ACTA DE APERTURA DE PROPUESTA PÚBLICA
LICITACION
ADQUISICIÓN TERRENO PARA ACTIVIDADES CÍVICAS Y COMUNITARIAS DE LA
MUNICIPALIDAD DE FLORIDA

**ACTA DE EVALUACION DE OFERTA  
LICITACION  
ADQUISICIÓN TERRENO PARA ACTIVIDADES CÍVICAS Y COMUNITARIAS DE LA  
MUNICIPALIDAD DE FLORIDA**

## INFORME FACTIBILIDAD TERRENO

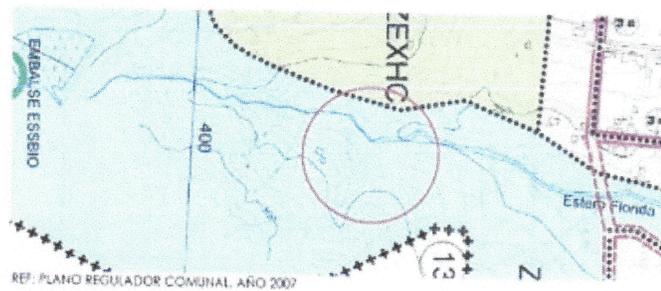
**2.- Existen diferencias de cotas y pendientes considerables las cuales están próximas a quebradas de gran altura y posibles interferencias con cauces o esteros que estén dentro del catastro de la DGA.**

En la imagen que se muestra a continuación se establece que en el terreno ofertado, se encuentra el "Estero Florida" el cual es una zona protegida (se podría establecer dentro de la categoría Humedal Urbano), en que no puede tener ningún tipo de modificación o contaminación de sus aguas y alrededores, por lo que es de suma complejidad el uso de terreno en sí, ya que atraviesa la longitud total del proyecto propuesto.

Además dentro de la servidumbre de paso se encuentra un atraveso del "Estero Florida" lo que hace que se deba ingresar la documentación de modificación de cause de este atraveso a la DGA.

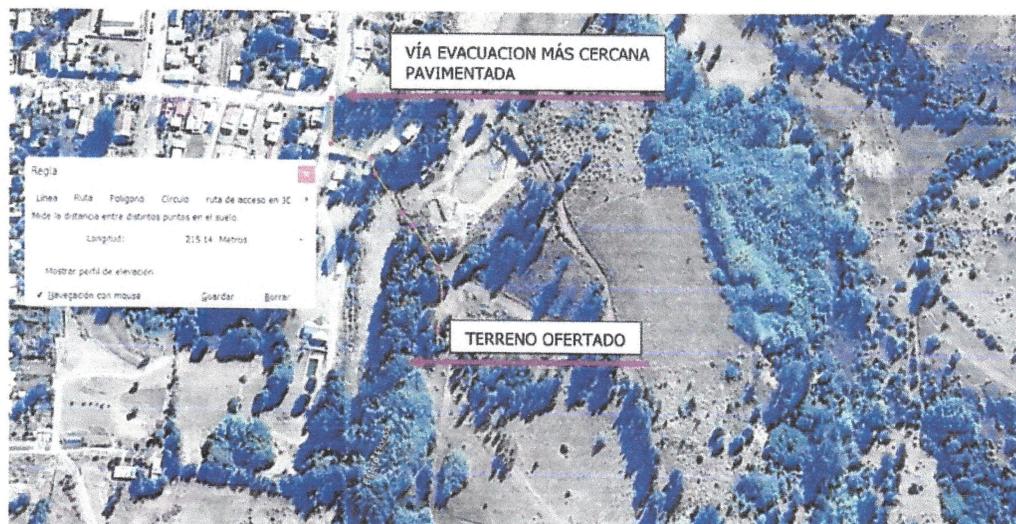
**3.- No existen las condiciones topográficas, accesos y pendientes para vías de evacuación en caso de emergencias para eventos y actividades cívicas masivas.**

En la actualidad desde la vía de evacuación más cercana, pavimentada y con sistema de agua potable, tenemos más de 215 metros de distancia, situación que deja el terreno aislado ante una eventual emergencia.

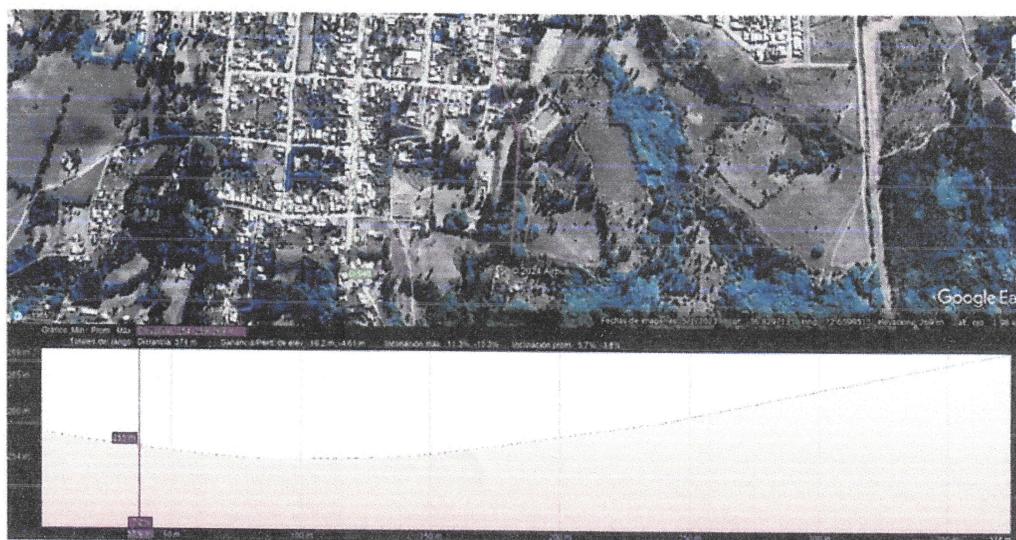
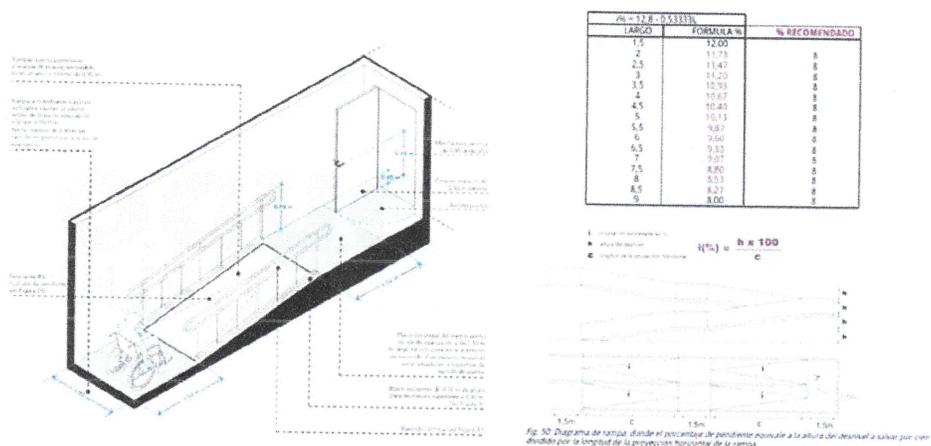
En cuando a las cotas de terreno, tenemos una altura desde el punto más bajo al más alto, donde está el terreno ofertado se encuentra a más de 9 metros desde el punto más bajo de terreno, lo que hace que el proyecto no sea viable en términos de accesibilidad universal, ya que el movimiento de tierra, la construcción del proyecto futuro y los trabajos contención de este mismo, aumenten de manera considerable el costo del proyecto para poder cumplir con la normativa y ordenanza en cuanto a la accesibilidad universal.

La ordenanza general de urbanismo y construcción nos exige mínimos de pendientes y de rotondas para cumplir con las leyes de construcción, las que a continuación se mostrarán a través de ilustraciones, las que acusan las longitudes mínimas en las que se debería construir para poder cumplir con las normas establecidas en la O.G.U.C.

LÍMITE OPERACIONAL ESSBIO EN EL SECTOR

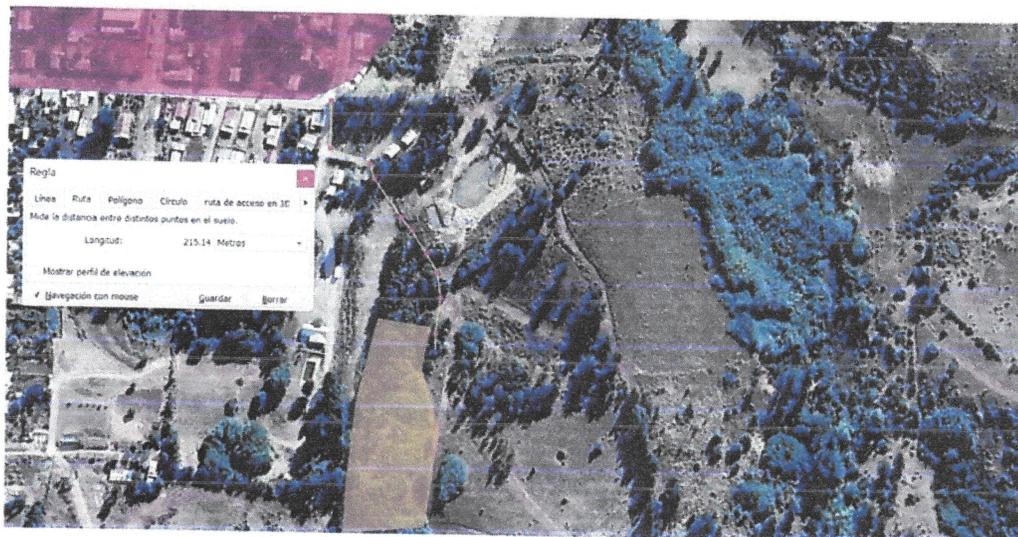
#### 4.- El terreno excede los 25 metros de una eventual factibilidad sanitaria de Agua Potable y Alcantarillado de la sanitaria.

Como se muestra en la foto de Google Earth, desde la red sanitaria de agua potable y alcantarillado esta fuera del radio cercano, desde el área operacional de ESSBIO hasta el terreno propuesto aproximadamente hay 215 metros de longitud de una posible extensión de red para poder abastecer el terreno propuesto.

- LÍNEA AÉREA EXISTENTE DE DISTRIBUCION DE ENERGÍA ELÉCTRICA.
- TERRENO OFERTADO

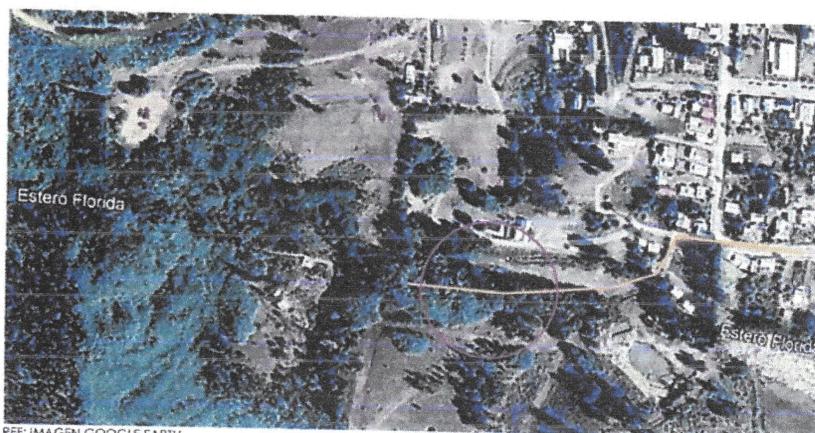
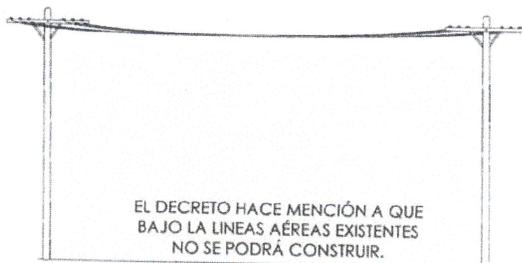
**5.- Existe una línea eléctrica que pasa por centro del terreno ofertado, impidiendo construcciones bajo la faja de protección.**

A través del decreto de ley N° 4/20.018 del 2006, de demuestra que no se puede edificar bajo ningún prospecto bajo las líneas aéreas que distribuyen energía eléctrica, cabe señalar que en el terreno ofertado cruza una línea aérea de distribución de energía, la cual hace imposible la construcción debajo de esta línea aérea.

5.4 No podrán construirse líneas aéreas de cualquier categoría sobre edificios existentes, ni hacer construcciones debajo de las líneas aéreas existentes, salvo aquellas edificaciones propias de la explotación de las mismas instalaciones eléctricas y que no perturben el libre ejercicio de las servidumbres establecidas por la ley o el reglamento.

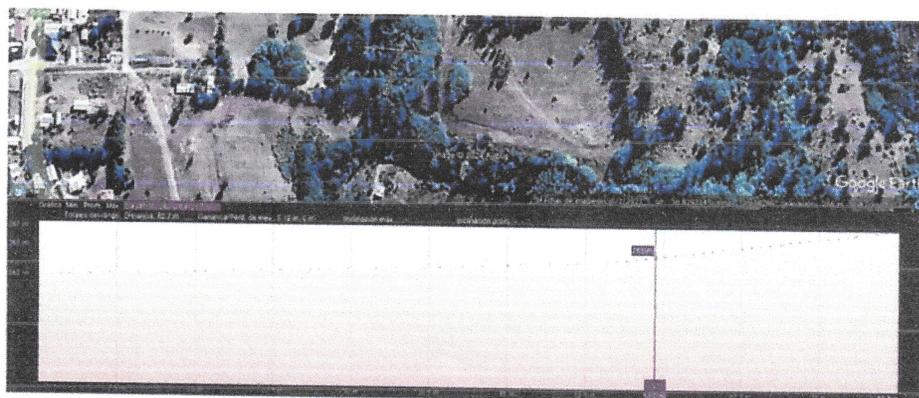
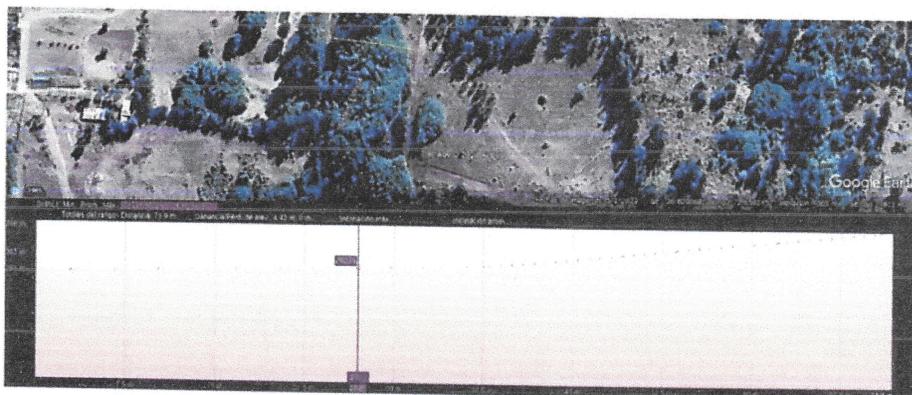
**6.- El nivel de inversión para adecuar en terreno en condiciones mínimas exige un movimiento de tierras con gran gasto para el municipio.**

En los siguientes 2 cortes de terreno transversales, se deja ver las diferencias de alturas, los cuales tienen una diferencia de hasta 5 metros de altura, lo que genera un costo adicional a las diferentes obras que se pudieran realizar en dicho terreno.

Los diferentes movimientos de tierra que se realicen en el terreno, podría ser perjudicial para la integridad del "Estero Florida" ya mencionado en el punto anterior.

En el siguiente corte longitudinal, muestra que la diferencia de los 150 metros de longitud, muestra diferencias de nivel de hasta 7 metros de altura.
